## Tilsynsrapport

<b>Sagsnr.:</b>	EMN-2022-02331
<b>Tilsynsdato:</b>	12.05.2022
<b>Tilsynsførende</b>	Sofie Patricia Poulsen og Anni Lassen
<b>Vandværk</b>	Them Vandværk, Smedebakken Smedebakken 10 8653 Them
<b>Fremviser</b>	Bent Hollegaard (formand), Flemming Gärtner (driftsassistent), René Birk (driftsleder)
<b>Jupiter id</b>	80419
<b>Vandforsyningens CVR/P-nr.</b>	33928017
<b>Sidste tilsyn</b>	22.09.2016

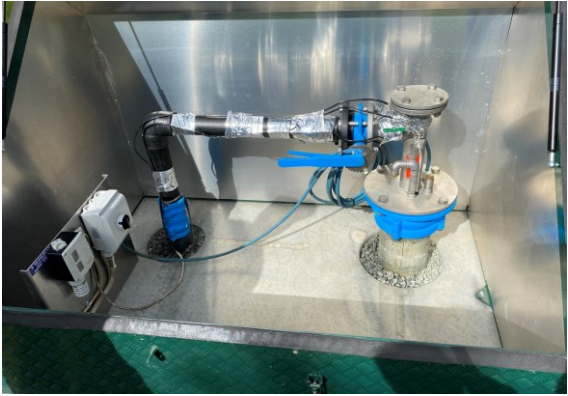
Vandværket er opmærksom på sikkerhed, men sætter ikke større forbedringer og investeringer i gang før de igangværende projekter er overstået, da disse skal prioriteres.

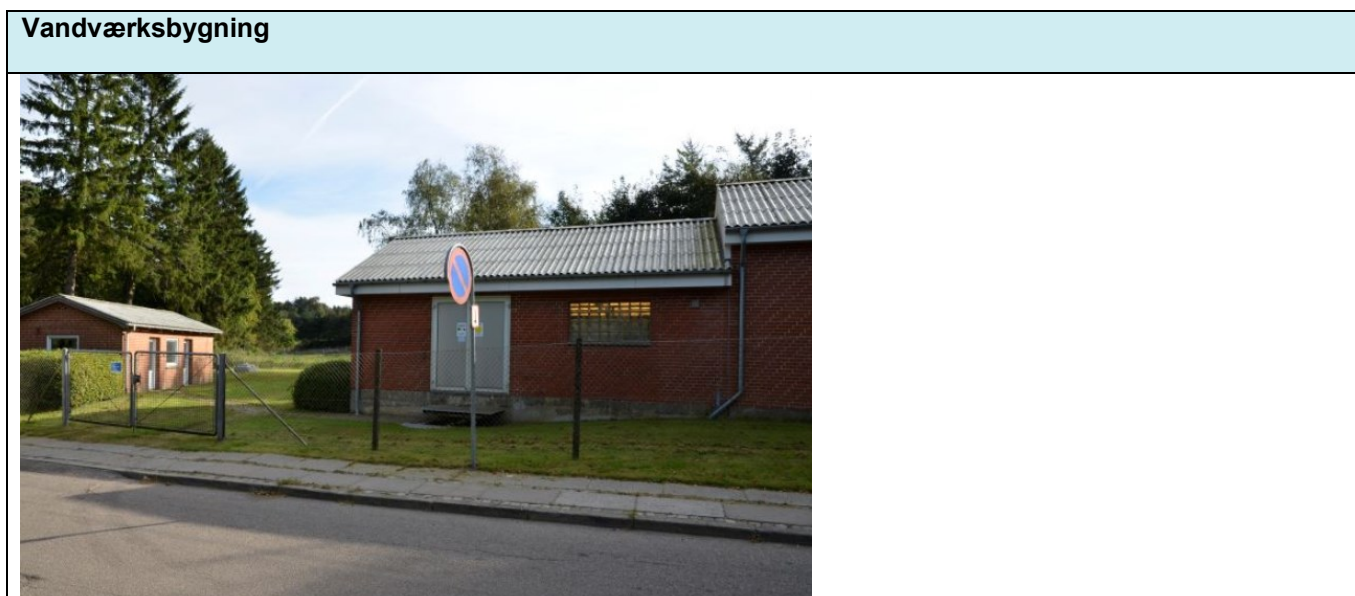
Der ses en smule kondens i på flange, rør og bund af råvandsstation.

Vandværket er opmærksom på sikkerhed, men sætter ikke større forbedringer og investeringer i gang før de igangværende projekter er overstået, da disse skal prioriteres
